Plaine du Bourdon : projet « Château d'Or »

Extraits (restructurés) de l'Avis émis par la commission de concertation du 07 juillet 2010.

Dossier 16-39431-10 - Enquête n°3981

Ci-dessus : Simulation schématique du complexe immobilier projeté fait d'après les documents mis à l'enquête publique. Les lettres correspondent aux descriptions textuelles.

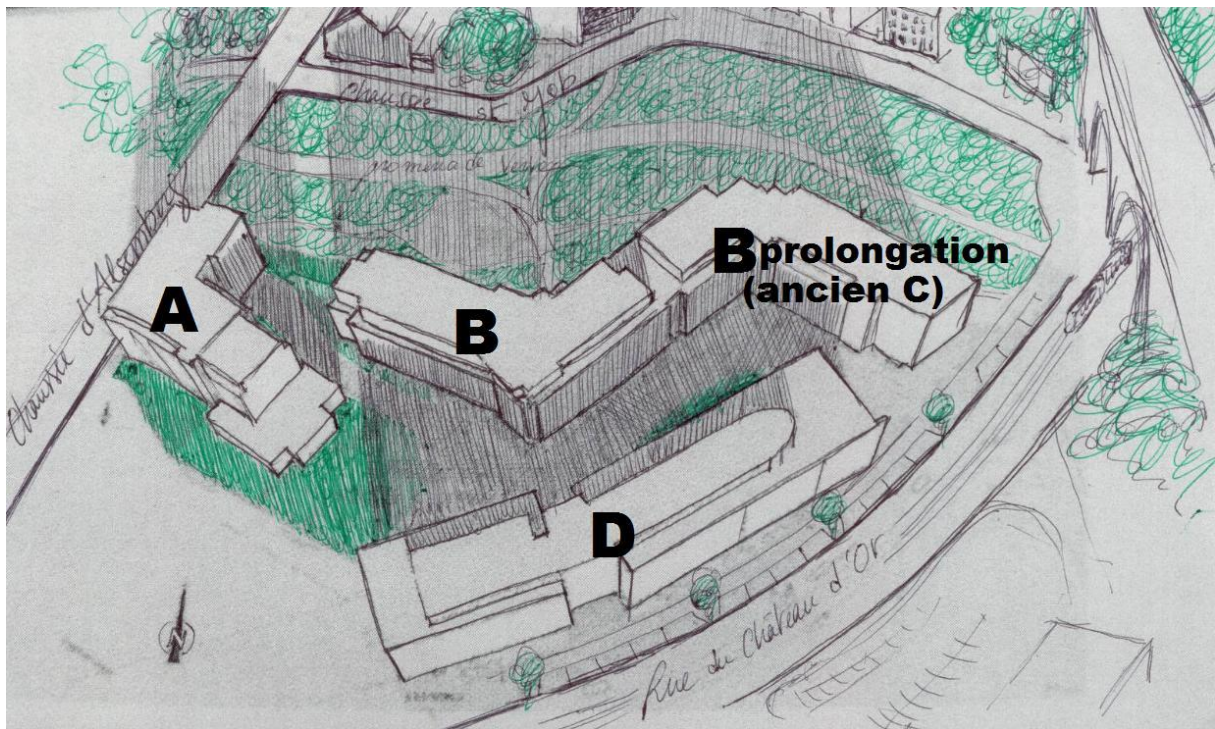
- le bâtiment A est implanté à proximité de la limite du terrain communal (minimum 1m et max 8m), et le long de la chaussée d'Alseberg,
- les jardins de l'immeuble A empiètent sur le terrain communal (lit du ruisseau),

- le bâtiment B se situe le long de la zone verte du plan régional d'affectation du sol,
- le sous-sol est en partie affecté à des duplex, ce qui impose d'abaisser le niveau des jardinets 0.8m plus bas que le niveau de la zone verte,

- le bâtiment D (maison de repos médicalisée) est implanté à front de la rue du Château d'Or et en mitoyenneté et couvre une partie du lit du ruisseau,

Considérant que le bâtiment B, situé à l'arrière du site présente un gabarit R+3+étage en recul ; Que ce gabarit est imposant en abord et à proximité de la zone verte voisine ;

Considérant que l'immeuble D est de gabarit R+4+étage en recul ; Que ce gabarit reste important au regard des constructions environnantes ; Que l'étage en recul couvre une partie importante de l'immeuble ;

- Gabarit :
 - Réduire le gabarit du bâtiment B à R+2+recul, entre les axes Ba et Bp ;
 - Modifier le programme en conséquence,
 - Sous-sol : Réduire l'emprise du sous-sol en renonçant au duplex avec le sous-sol, afin d'augmenter la superficie de pleine terre et réduire la hauteur de la façade apparente sur la zone verte,
